## 4. 島根原子力発電所2号機 新規制基準への適合性確認申請・審査状況

# 島根2号機 適合性確認審査の状況(1/10)

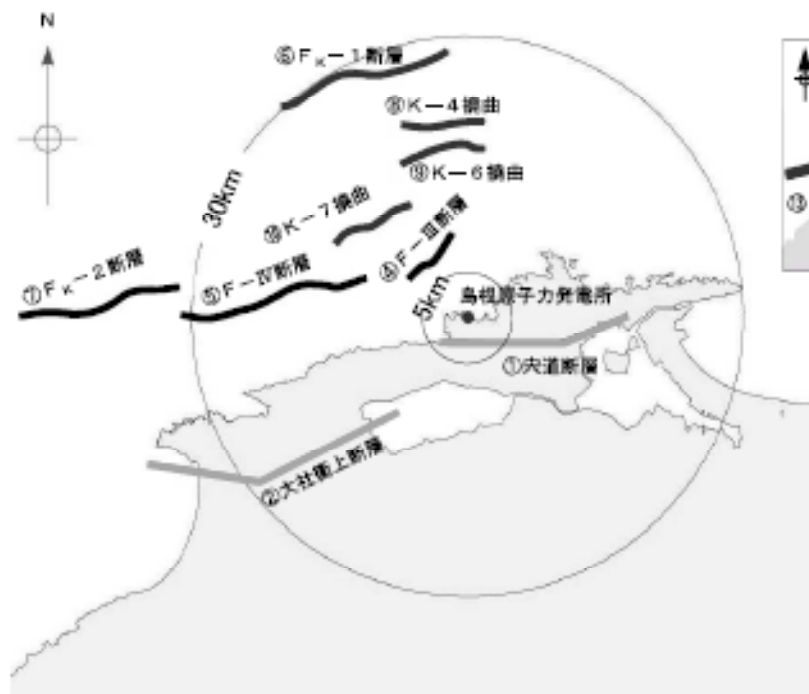
- 当社から、島根原子力発電所敷地周辺陸域の中央断層等の活断層について、文献調査、変動地形学的調査（変位地形・リニアメント※<sup>3</sup>）、地質調査結果などに基づく評価を説明。
- 原子力規制委員会からは、中央断層の西端及び東端付近の調査結果について次回以降、より詳細に説明するようコメント。

■中央断層のうち、後期更新世以降の活動が認められるのは、廻谷～上本庄町である。

■中央断層の評価長さとして、不確かさを考慮して、古浦西方の西側から下宇部尾東までの約22kmと評価した。

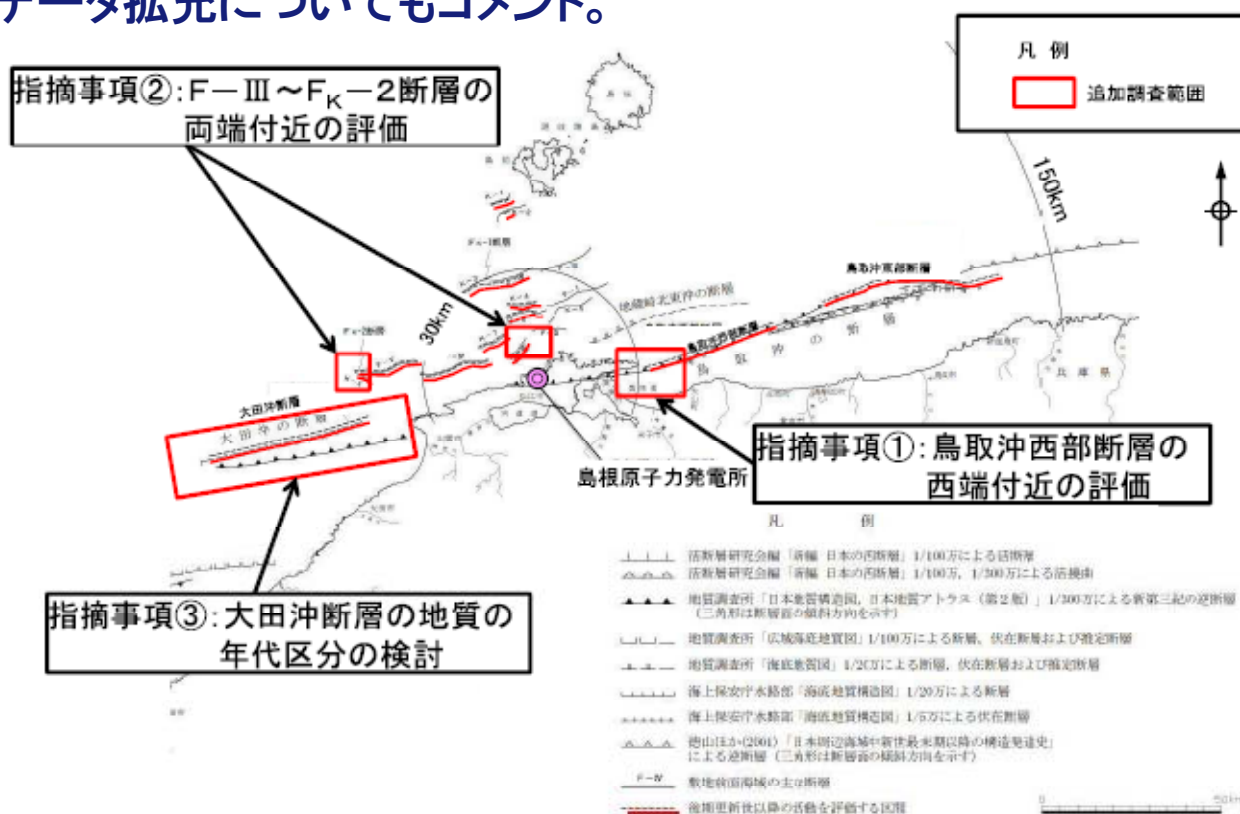
- 当社から、島根原子力発電所敷地周辺海域の活断層評価について説明。
- 原子力規制委員会からは、鳥取沖西部断層の西端や前面海域にある断層等のデータを拡充するようコメント。

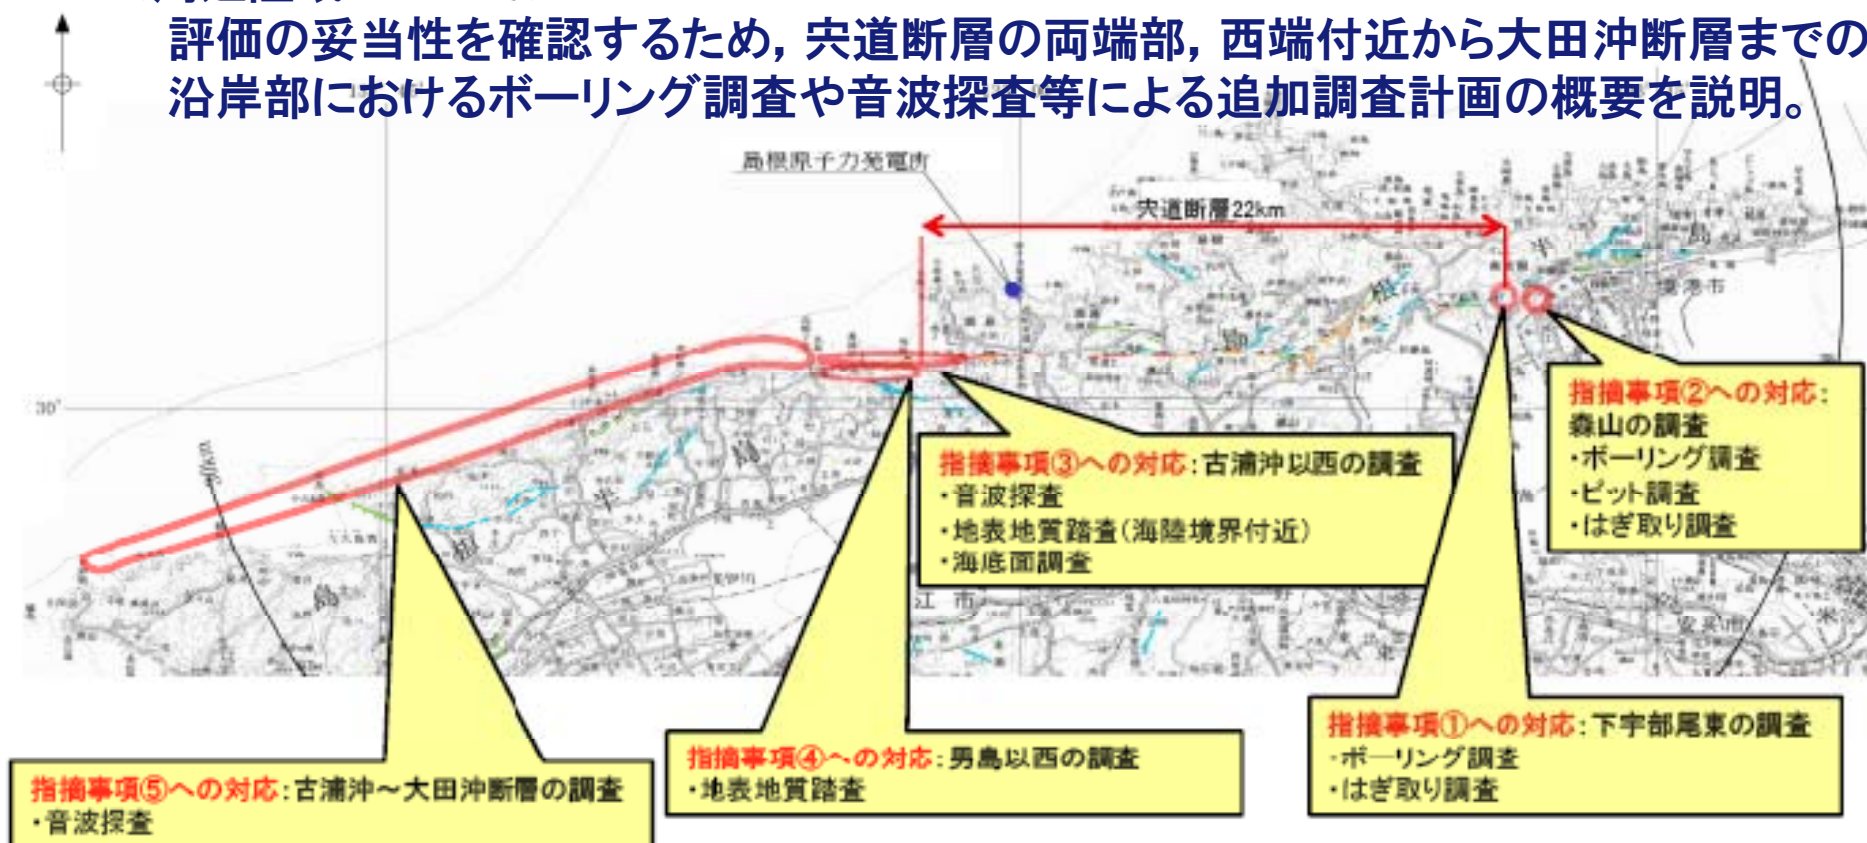
- 原子力規制委員会からは、地震動評価に用いる地下構造モデルの妥当性等について詳細に説明するようコメント。

- 当社から、地震観測記録および物理探査等に基づき、島根原子力発電所敷地内の地下構造評価を行い、基準地震動評価に用いる地下構造モデル※4を設定したことを説明。

- ✓ 地盤の増幅特性※5は2号機と3号機でほぼ同程度であるが、安全側に評価するため、地震動評価に用いる地下構造モデルには、増幅特性が若干大きい3号機の値を用いること。
- ✓ 敷地内地下浅部の揺れの衰え方(振れ幅の減少度合い(減衰定数))についても、安全側に設定したモデルを用いて評価すること。
